Erhöhung der Verkehrssicherheit und Aufenthaltsqualität im Straßenraum - Umsetzung des Radentscheidprojekts Gebtsattelstraße, Teilprojekt Gebtsattelberg (Stadtbezirk 5);
Sitzungsvorlage Nr. 20-26 / V 17777

Erhöhung der Verkehrssicherheit und Aufenthaltsqualität im Straßenraum - Umsetzung des Radentscheidprojekts Gebssattelstraße, Teilprojekt Gebssattelberg (Stadtbezirk 5)

Bedarfs- und Konzeptgenehmigung
Verkehrsführung und Raumaufteilung

Stellungnahme des Radentscheid München zur Gebssattelstraße zw. Am Neudeck und Regerstraße

Gebattelstraße - Ausbaustufe 1

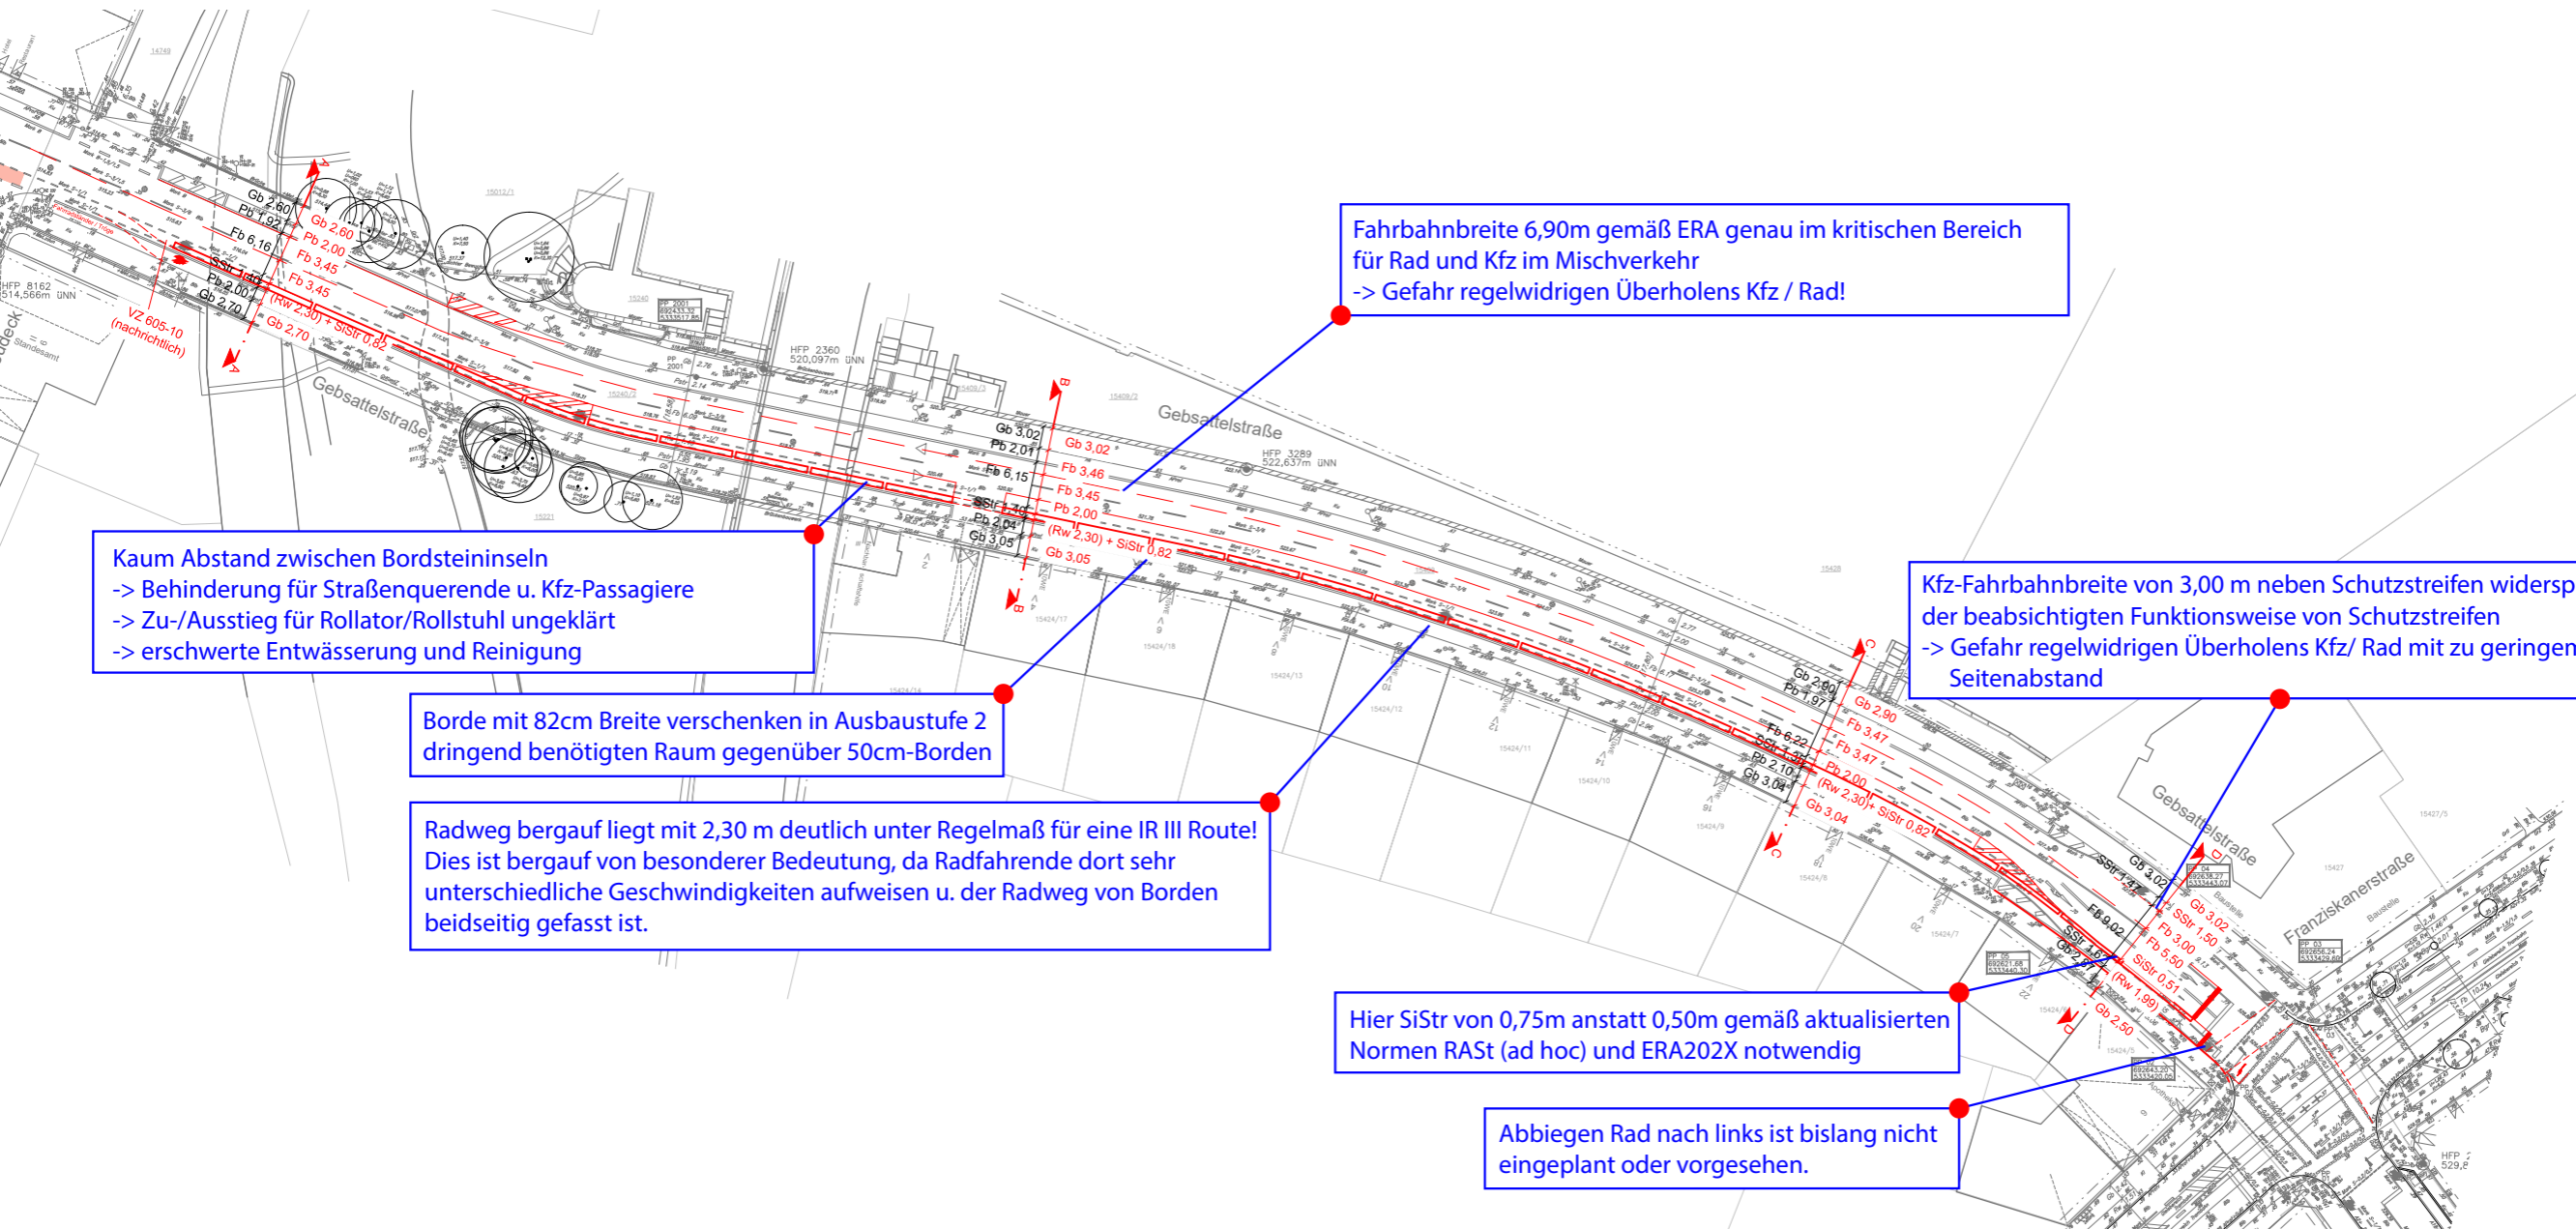
Fahrbahnbreite 6,90m gemäß ERA genau im kritischen Bereich für Rad und Kfz im Mischverkehr
-> Gefahr regelwidrigen Überholens Kfz / Rad!

Kaum Abstand zwischen Bordsteininseln
-> Behinderung für Straßenquerende u. Kfz-Passagiere
-> Zu-/Ausstieg für Rollator/Rollstuhl ungeklärt
-> erschwerte Entwässerung und Reinigung

Borde mit 82cm Breite versenken in Ausbaustufe 2 dringend benötigten Raum gegenüber 50cm-Borden

Radweg bergauf liegt mit 2,30 m deutlich unter Regelmaß für eine IR III Route! Dies ist bergauf von besonderer Bedeutung, da Radfahrende dort sehr unterschiedliche Geschwindigkeiten aufweisen u. der Radweg von Borden beidseitig gefasst ist.

Kfz-Fahrbahnbreite von 3,00 m neben Schutzstreifen widerspricht der beabsichtigten Funktionsweise von Schutzstreifen
-> Gefahr regelwidrigen Überholens Kfz/ Rad mit zu geringem Seitenabstand

Hier SiStr von 0,75m anstatt 0,50m gemäß aktualisierten Normen RAST (ad hoc) und ERA202X notwendig

Abbiegen Rad nach links ist bislang nicht eingeplant oder vorgesehen.

Vorschlag REM für **1. Ausbaustufe** (jetzt) und
2. Ausbaustufe (in unbekannter Zukunft)

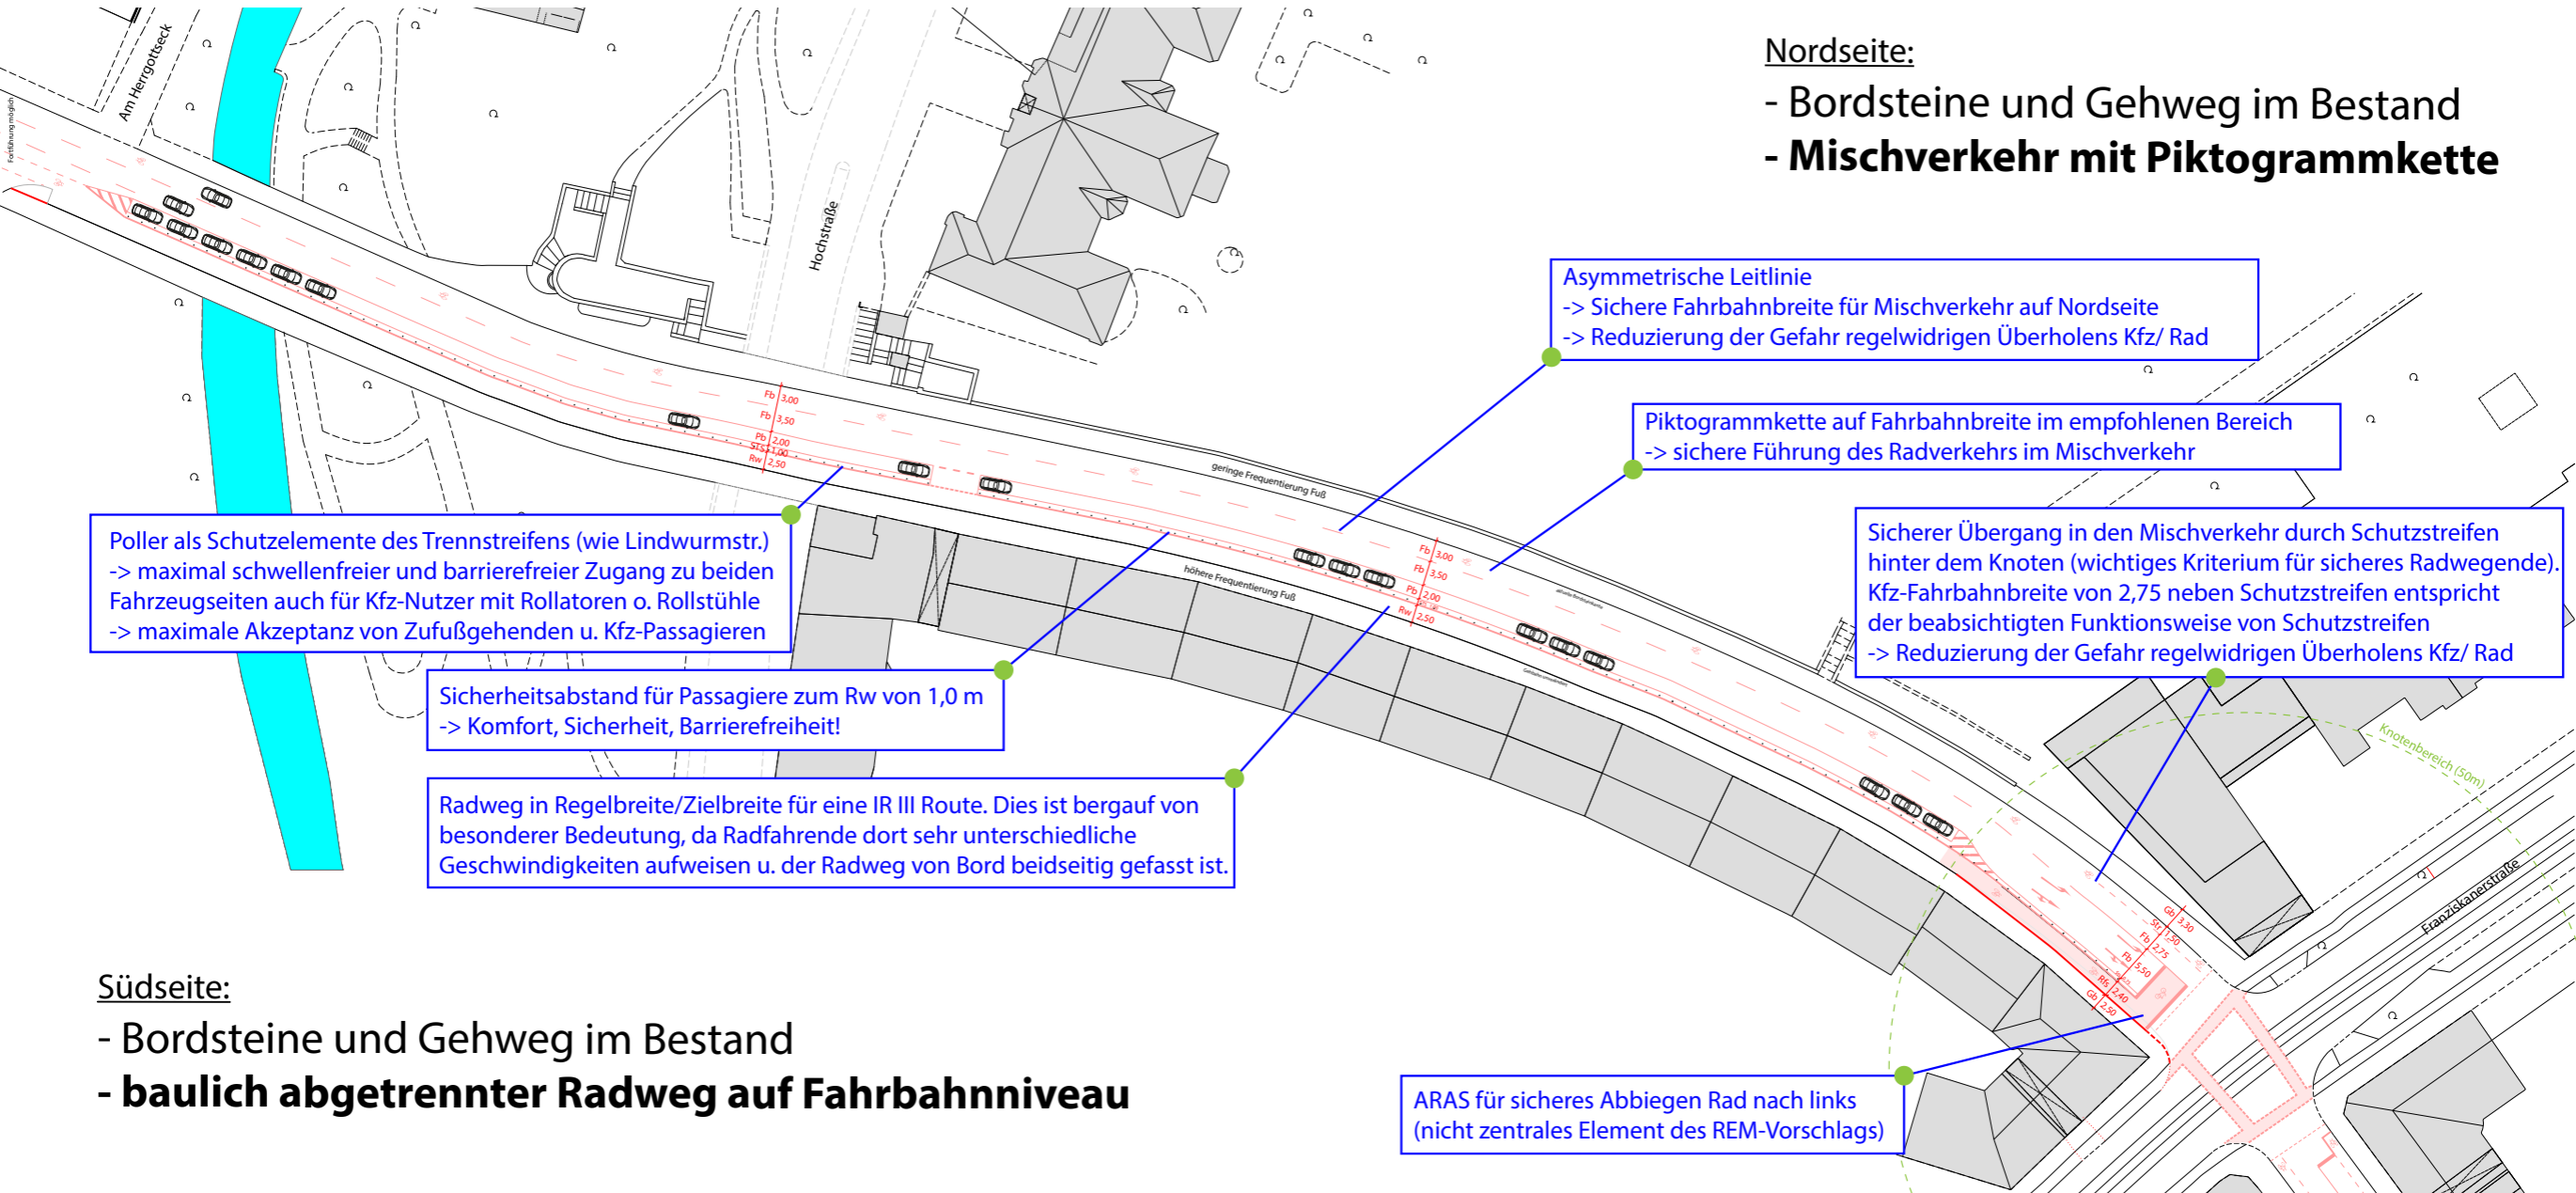
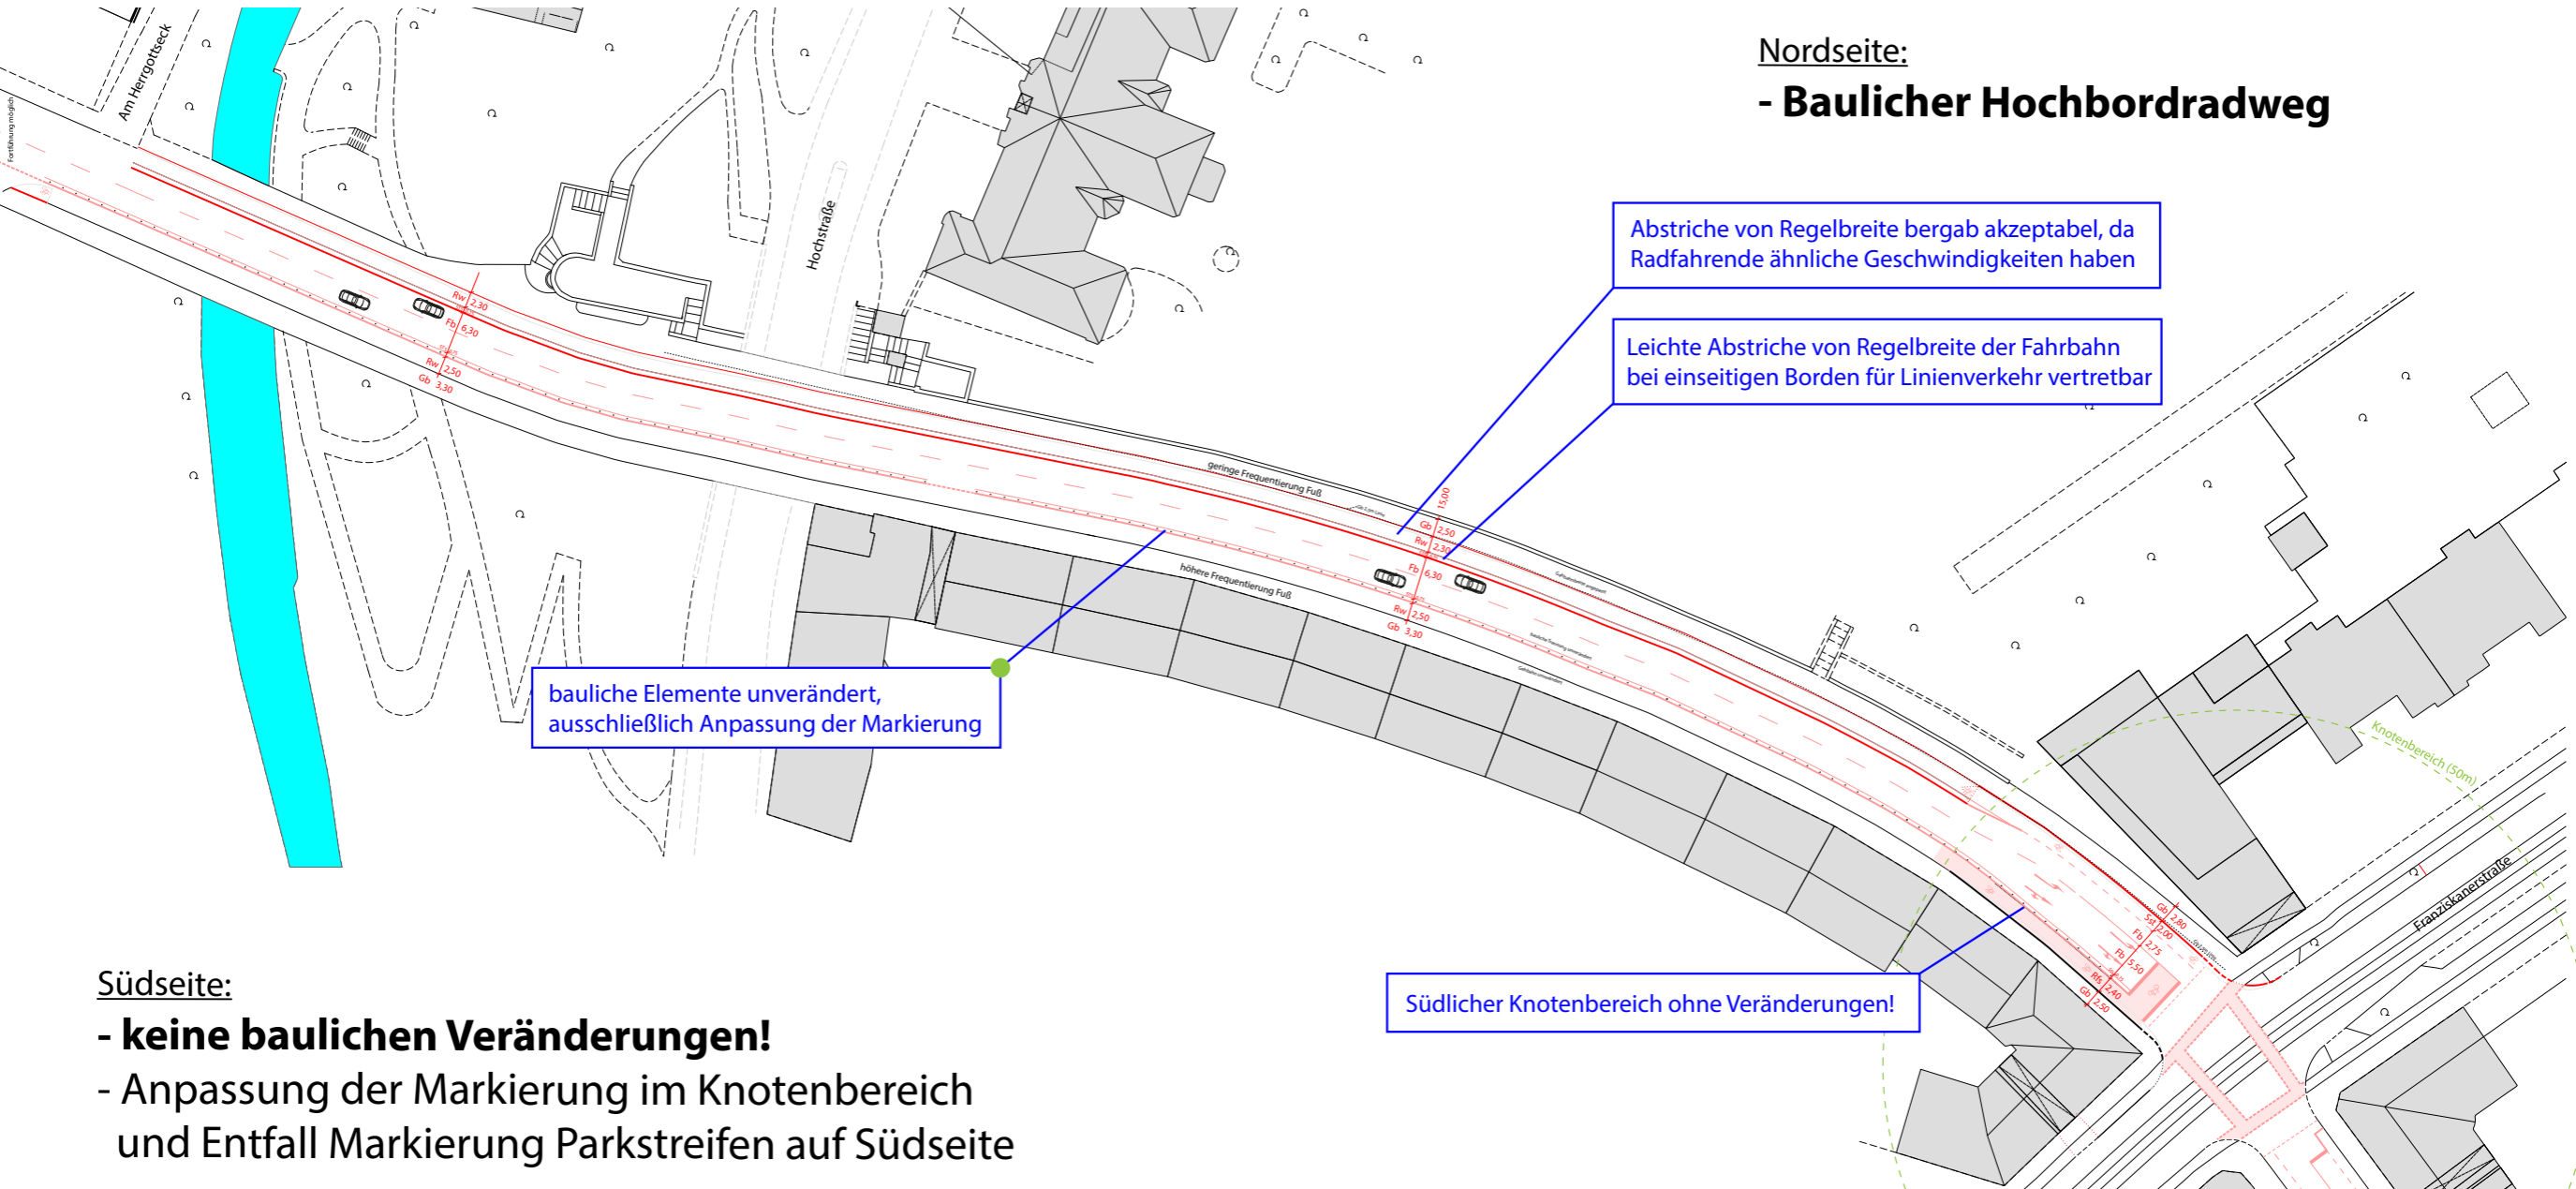
- Erfolgsmodell der PBL in der Lindwurmstraße auf bauliche Ausführung übertragen:
 - > *Sicherheitstrennstreifen nur mit Pollern absichern*
 - > *Zugang und Ein-/Ausstieg zu parkenden Kfz damit stufen- und barrierefrei*
- Vergrößerter Sicherheitsabstand von 1,0m zwischen Parstreifen und Radweg:
 - > *Sicherer, stufenfreier Zustieg zu Kfz für alle Menschen, besonders aber mit Rollatoren und Rollstühlen*
- sichere Führung der Radfahrenden im Mischverkehr bergab durch Fahrbahnbreite gemäß ERA-Empfehlungen
- konfliktfreier Begegnungsverkehr Bus durch Gesamt-Fahrbahnbreite von 6,50 m gemäß Forderungen MVG
- Radweg bergauf mit Regelbreite von 2,50 m (IR III) anstatt nur 2,30 m

Nordseite:

- **Baulicher Hochbordradweg**

Abstriche von Regelbreite bergab akzeptabel, da Radfahrende ähnliche Geschwindigkeiten haben

Leichte Abstriche von Regelbreite der Fahrbahn bei einseitigen Borden für Linienverkehr vertretbar

bauliche Elemente unverändert, ausschließlich Anpassung der Markierung

Südlicher Knotenbereich ohne Veränderungen!

Südseite:

- **keine baulichen Veränderungen!**

- Anpassung der Markierung im Knotenbereich und Entfall Markierung Parkstreifen auf Südseite
